COMMUNE DE PLOBANNALEC-LESCONIL (29740)

Au projet de MODIFICATION n°3 du Plan Local d'Urbanisme

Annexe 3 : Mémoire en réponse au procès-verbal de synthèse

**Mémoire en réponse
aux observations
de l'enquête publique**

Schéma de coupe depuis l'impasse de la Palue à l'Est

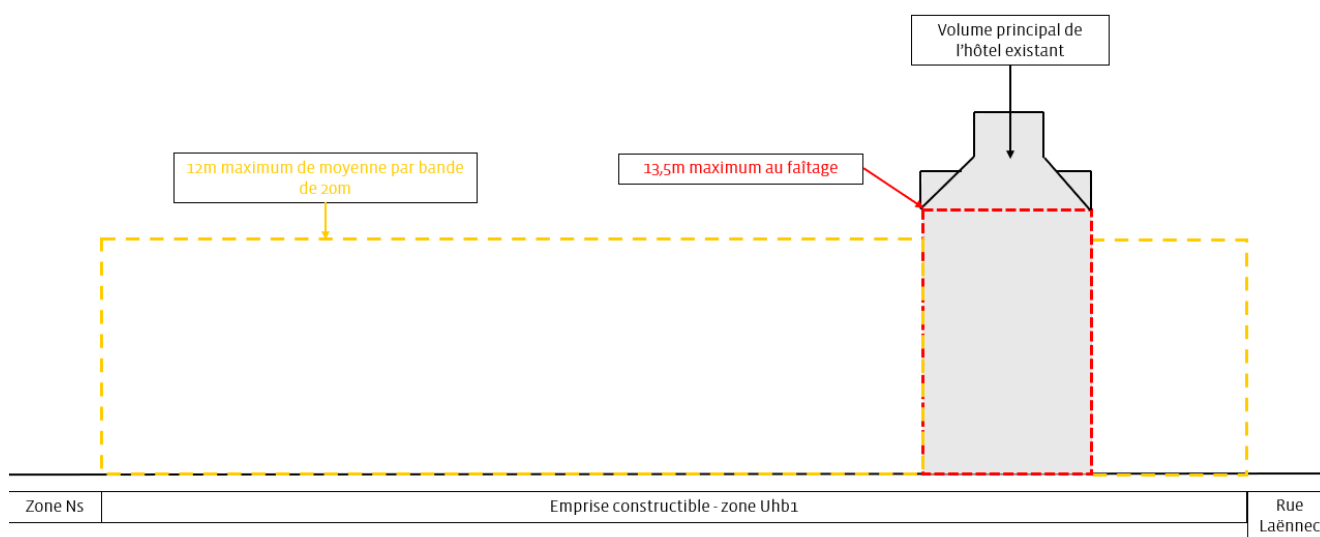
Sur l'emprise et dans le prolongement du bâtiment existant de l'ancien grand hôtel, est matérialisée dans l'OAP une bande de constructibilité (hachurée en rouge) afin que la hauteur au faîtage du projet ne dépasse pas celle du bâtiment de l'hôtel existant. La hauteur n'est pas indiquée mais cela paraît trop haut et trop permissif. De plus cette zone empiète sur le massif de pins maritimes situés sur la parcelle de l'hôtel des dunes. Ce sont les seules grandes plantations du site et ces éléments du paysage ont de l'intérêt. La bande de constructibilité devrait donc être réduite afin que ce massif boisé puisse être maintenu voire conforté. ce massif boisé. Que le projet de l'hôtel signe la disparition de ces arbres est inadmissible.

Concernant la bande de constructibilité, il est précisé dans les principes d'aménagement que «(...) dans le prolongement du bâtiment existant est matérialisée une bande de constructibilité (hachurée en rouge ci-dessous) afin que la hauteur au faîtage du projet ne dépasse pas celle du bâtiment de l'hôtel existant. Pour le reste de la zone constructible, la hauteur au faîtage ne pourra pas dépasser 12m par rapport au terrain naturel». En l'état la hauteur maximale n'est pas précisée dans l'OAP mais elle l'est dans les règles applicables à la zone Uhb1 où prend place l'OAP. Le règlement de cette zone précise désormais que «En secteur Uhb1, un dépassement permettant d'atteindre une hauteur maximale de 13,5 m pourra être admis dans le cas de constructions qui assurent la continuité des étages d'une construction existante à laquelle est adossée la nouvelle construction et/ ou dans le cas de constructions à la jonction d'une construction existante dépassant le gabarit autorisé (...).» **Dans un souci de cohérence, l'OAP sera complétée en indiquant la hauteur maximale de 13,5 m en zone rouge et la hauteur maximale de 12 m de moyenne par bande de 20m en zone jaune. Le règlement écrit sera également modifié de manière à préciser la règle de hauteur applicable en zone Uhb1. La mention suivante sera ajoutée : «(...) à la jonction d'une construction existante dépassant le gabarit autorisé. L'application de cette règle est précisée dans l'OAP n°16.»**

Aussi, en réponse à l'observation sur le caractère excessif de la hauteur autorisée, il est rappelé que l'aménagement du site entraînera une modification du paysage urbain par le comblement de certains espaces. Néanmoins cet aménagement est encadré de manière à assurer la cohérence du projet avec le cadre urbain environnant, aussi bien dans les volumes que dans les matériaux utilisés. Les principes d'aménagement de l'OAP assurent une distinction des hauteurs autorisées de manière à garantir une cohérence du projet avec la forme et les volumes du bâtiment attenant et du bâti environnant. Les règles applicables à la zone Uhb1 en présence précisent également que «Pour une meilleure intégration de la construction dans son environnement bâti, une hauteur supérieure ou inférieure à celles fixées ci-dessus peut être autorisée ou imposée en vue d'harmoniser les hauteurs à l'égout ou au faîte avec celles des constructions présentes dans le paysage proche» (article Uh10) et «Chaque construction neuve devra s'inscrire dans le contexte existant et tenir compte de son environnement proche.» (article Uh11).

L'illustration ci-dessous vise à expliciter les règles de hauteur applicables pour l'OAP n°16. Les volumes sont représentés à titre indicatif seulement et n'ont pas de valeur réglementaire.

» Principes d'aménagement - OAP n°16

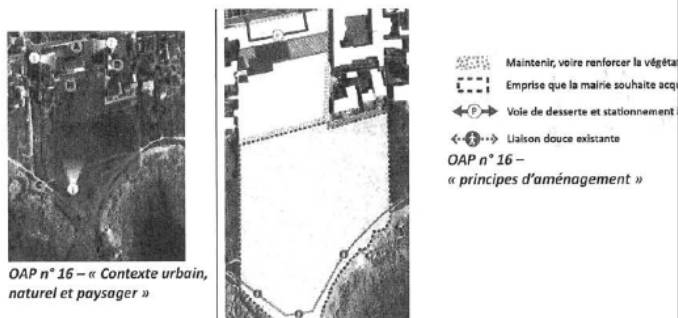
Nous proposons de modifier l'OAP n°16 afin que le schéma de l'OAP soit compatible avec l'article Uh10.

Nous proposons d'ajuster le plan de l'OAP au regard de la zone hachurée jaune/orange et de renvoyer à la hauteur du règlement soit 13.50 m :

Il est également demandé la modification de l'OAP n°16 au regard de la règle édictée à l'article Uh10. **Dans un souci de cohérence, l'OAP sera complétée en indiquant la hauteur maximale de 13,5 m en zone rouge et la hauteur maximale de 12 m de moyenne par bande de 20m en zone jaune. Le règlement écrit sera également modifié de manière à préciser la règle de hauteur applicable en zone Uhb1. La mention suivante sera ajoutée : «(...) à la jonction d'une construction existante dépassant le gabarit autorisé. L'application de cette règle est précisée dans l'OAP n°16.»**

Schéma de coupe depuis l'impasse de la Palue à l'Est

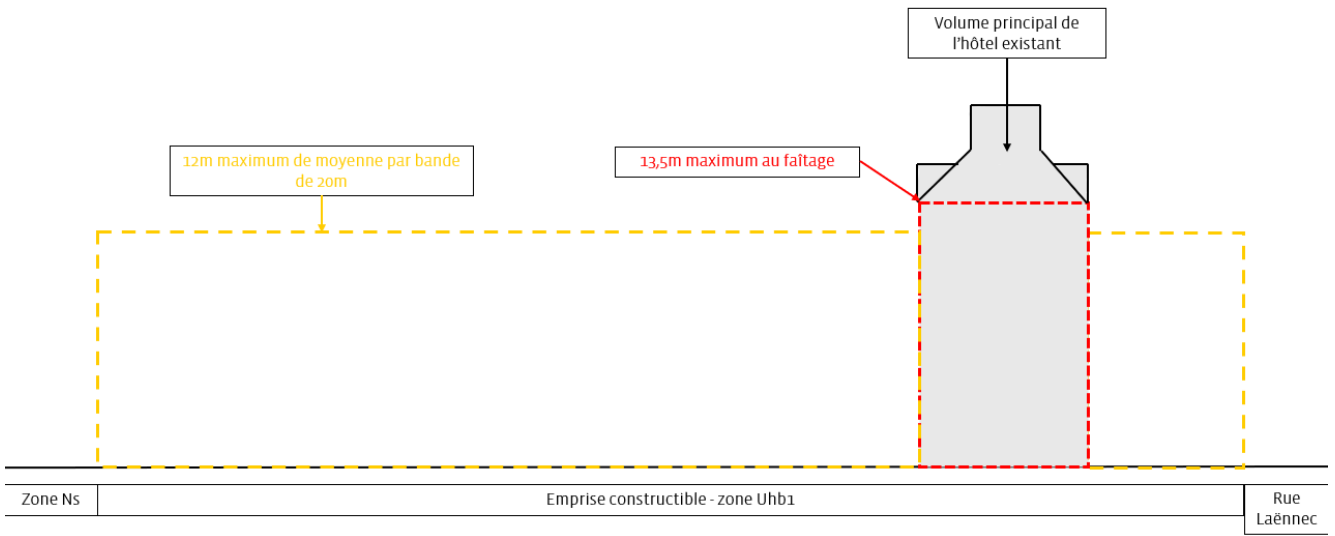
En troisième lieu, de telles hauteurs maximales de 13,50 mètres ou même 12 mètres sont excessives et irrégulières. Le règlement du PLU prévoit avant modification une hauteur maximale au faîte de 11 mètres ce qui est suffisant.

je sollicite le prononcé d'un AVIS D'FAVORABLE aux modifications du maximum de hauteur à l'article Uh10 et dans l'OAP n°16.

Concernant la hauteur autorisée sur site, l'OAP sera complétée en indiquant la hauteur maximale de 13,5 m en zone rouge et la hauteur maximale de 12 m de moyenne par bande de 20m en zone jaune. Le règlement écrit sera également modifié de manière à préciser la règle de hauteur applicable en zone Uhb1. La mention suivante sera ajoutée : « (...) à la jonction d'une construction existante dépassant le gabarit autorisé. L'application de cette règle est précisée dans l'OAP n°16. »

L'illustration ci-dessous vise à expliciter les règles de hauteur applicables pour l'OAP n°16. Les volumes sont représentés à titre indicatif seulement et n'ont pas de valeur réglementaire.

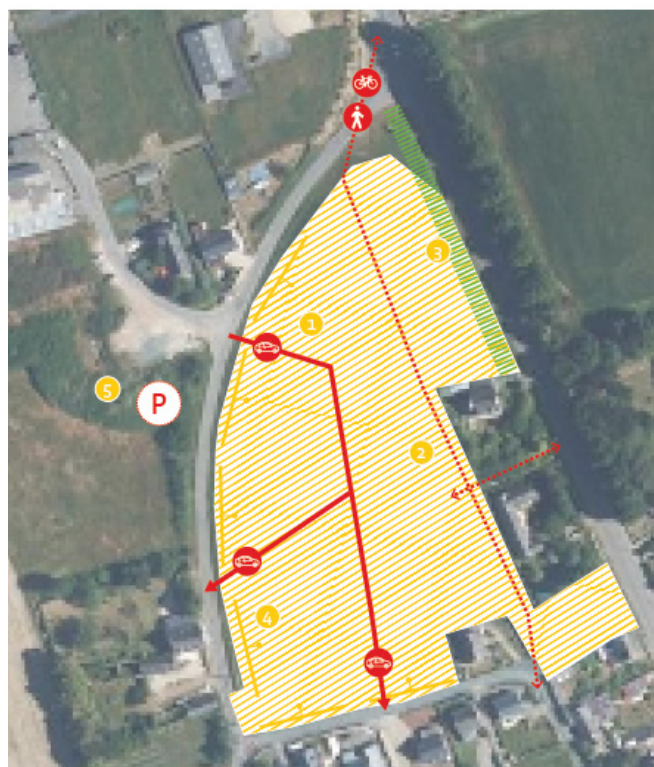
«L'OAP est très succincte, ne comprend pas de légende en lecture directe sur la représentation schématique, il faut se reporter au texte. Pensez-vous la compléter?»

Une légende sera ajoutée sur la partie graphique de l'OAP.

» Emprise de la ZNIEFF / IGN BD ORTHO 2024 / Traitement Cittanova

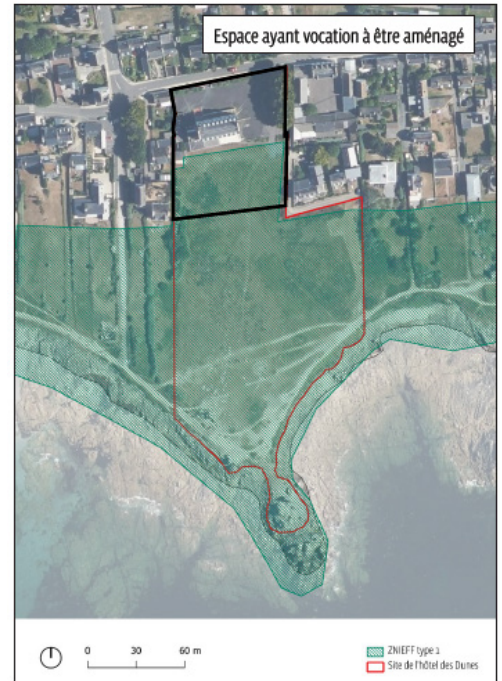
«Le SCoT Ouest Cornouaille autorise l'extension au sein de l'enveloppe bâtie, ce qui correspondrait au secteur avec les habitations à l'est et à l'ouest, mais l'enveloppe interfère ici avec le périmètre de la ZNIEFF où des possibilités importantes de constructions sont offertes, emprise au sol de 50%. La zone constructible au sud de l'hôtel ne peut-elle être réduite au bénéfice de la ZNIEFF?»

S'agissant de la présence de la ZNIEFF de type 1 «Plages, dunes et lagunes de Lehan à Kersauz et rochers de Goudoul», il est rappelé qu'une évaluation environnementale de la modification du PLU a été réalisée à l'initiative de la commune afin de donner à voir l'interdépendance et les effets des objets de la modification sur l'environnement au sens large (milieux naturels et biodiversité, ressource en eau, sols et sous-sols, risques, etc.). Les enjeux associés à la présence de la ZNIEFF ont été mis en évidence à cette occasion au même titre que les incidences des objets de la modification sur cet espace. Il en résulte plusieurs mesures d'évitement et d'accompagnement sur la base de la séquence «Éviter, Réduire, Compenser». A noter sur ce sujet que l'évaluation environnementale a été soumise à la MRAe pour avis, mais elle n'a fait l'objet d'aucune remarque de la part de l'autorité environnementale. **En l'état il n'est pas envisagé de modifier le périmètre de la zone Uhb1.**

Schéma de coupe depuis l'impasse de la Palue à l'Est

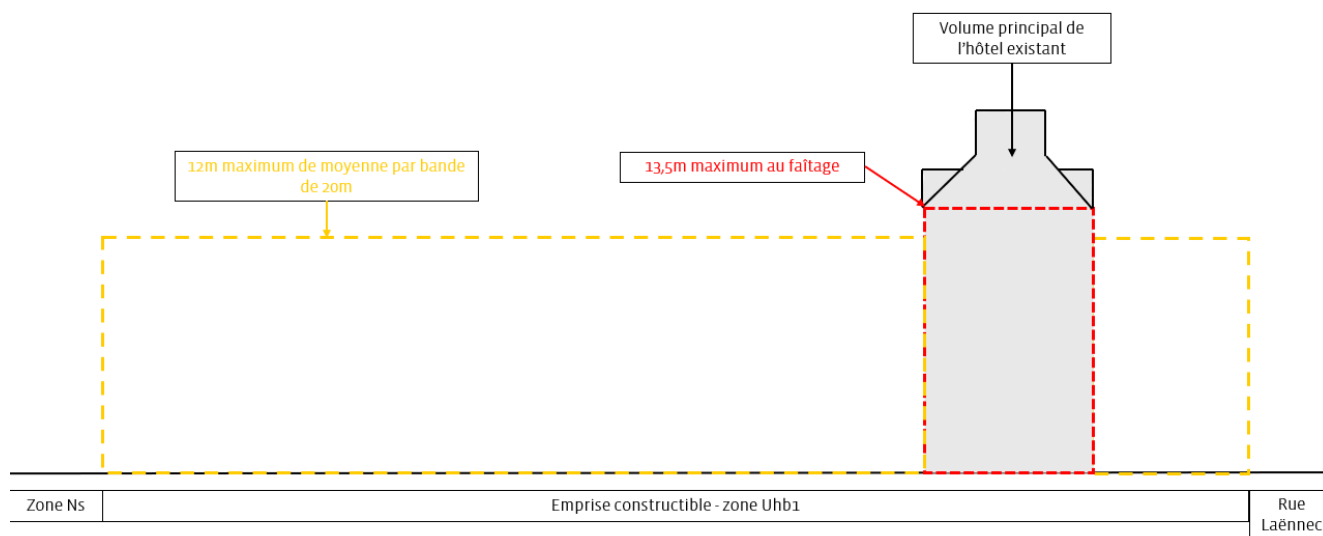
«L'OAP mentionne une hauteur de 12m autorisée dans la zone hachurée en jaune qui n'est pas reprise dans le règlement écrit. Le courrier C1 (remarque n°1 - Hauteurs) vous demande une modification de cette hauteur pour la porter à 13,5 m par rapport au terrain naturel sur l'OAP. L'article Uh10 autorise de fait pour le secteur Uhb1 les 13,5m demandés. Au vu de la configuration du terrain votre proposition de 12m permet une harmonisation avec la hauteur de 13,5m autorisée dans la bande hachurée en rouge, cependant cette limitation à 12m devrait être actée dans le règlement écrit pour ce secteur précis. Quelle est votre position sur ce point?»

Concernant la hauteur autorisée sur site, l'OAP sera complétée en indiquant la hauteur maximale de 13,5 m en zone rouge et la hauteur maximale de 12 m de moyenne par bande de 20 m en zone jaune. Le règlement écrit sera également modifié de manière à préciser la règle de hauteur applicable en zone Uhb1. La mention suivante sera ajoutée : «(...) à la jonction d'une construction existante dépassant le gabarit autorisé. L'application de cette règle est précisée dans l'OAP n°16.»

L'illustration ci-dessous vise à expliciter les règles de hauteur applicables pour l'OAP n°16. Les volumes sont représentés à titre indicatif seulement et n'ont pas de valeur réglementaire.
